Parecer Técnico FEAM/GRM nº. 21/2025

Referência: Análise do Plano de Recuperação de Área Degradada (PRAD) - Processo Administrativo de Fechamento de Mina**Empreendimento:** Empresa de Mineração Pau Branco Eireli - EMPABRA**CNPJ:** 17.157.082/0003-47**Processo SEI:** 2090.01.0006622/2024-42**Processo COPAM:** sem regularização**Poligonal ANM:** 7227/1957 e 3099/1958**Município/UF:** Belo Horizonte/MG**Coordenadas de referência:** 19°56'22.19"S 43°53'13.68"W**Enquadramento:** Encerramento de empreendimento mineral**Uso futuro:** Recuperação e conservação ambiental

Figura 14 - Registros fotográficos referente à fiscalização de 18/09/2024
Fonte: Auto de Fiscalização nº 353669/2024 (Sei nº 111623056).

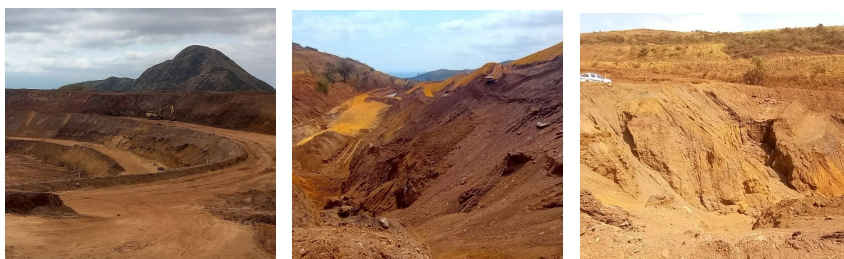
O estágio avançado de revegetação apontado pela EMPABRA não se observa nas fotos da vistoria na área em 18/09/2024, realizada pela FEAM e SEMAD (AF nº 353669/2024, Sei nº 111623056). Nos registros fotográficos são visualizados taludes e bermas com predomínio de vegetação herbácea com aspecto graminoso e ausência de espécies arbustivas e arbóreas, cujo plantio já ocorre há alguns anos conforme relatado no Parecer Técnico nº 073/2019 da SUPRAM - Central Metropolitana. As poucas espécies arbustivas e arbóreas visualizadas na área são indivíduos remanescentes pertencentes a espécies nativas e eucaliptos isolados. No Parecer Técnico nº 073/2019 da SUPRAM-CM também foi relatado presença em toda a área de braquiária nas áreas revegetadas. No PRAD apresentado à ANM, figura as espécies braquiária e capim gordura entre as espécies herbáceas a serem plantadas.

Figura 15 - Mapa da APPAM da Serra do Curral e área objeto do PRAD.

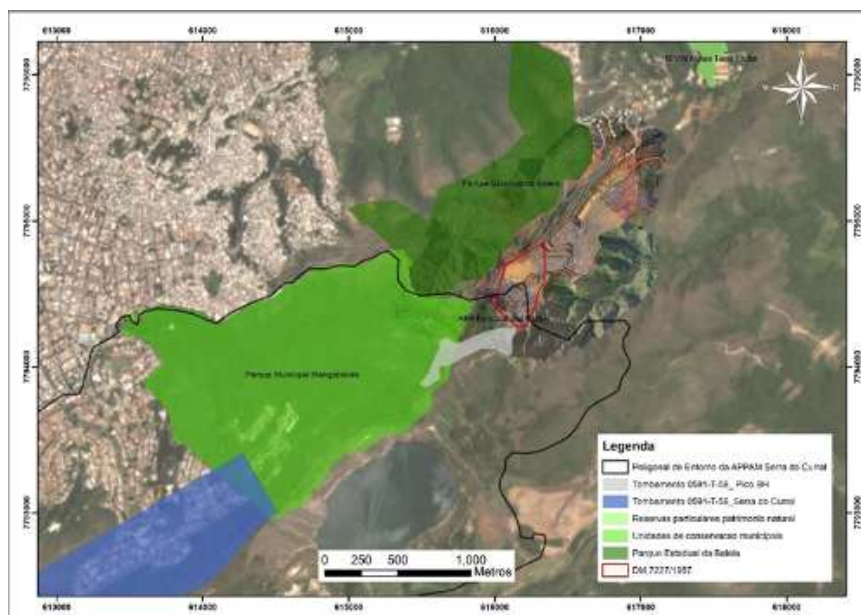
A área de intervenção na APPAM Serra do Curral é representada apenas por um mapa (Figura 15), sem discussões com a devida relevância do impacto previsto, impossibilitando que seja compreendido qual será o impacto final à Serra do Curral e em relação a supressão vegetal e demais impactos.

O avanço em áreas de proteção e áreas internas, mesmo que para fins de recuperação da área, não devem ser meramente informativos no PRAD, mas devem seguir de acordo com anuências dos órgãos competentes pela gestão das unidades e um plano executivo bem definido em total concordância com os órgãos. Desta maneira, os órgãos responsáveis pela gestão e proteção do patrimônio cultural deverão ser consultados para manifestação quanto a pertinência da proposta apresentada pela EMPABRA. Sendo assim, visualiza-se que as medidas de recuperação propostas para a área, demandam uma regularização ambiental em amplitude com as competências dos órgãos, não podendo se concentrar somente ao aval da Feam.
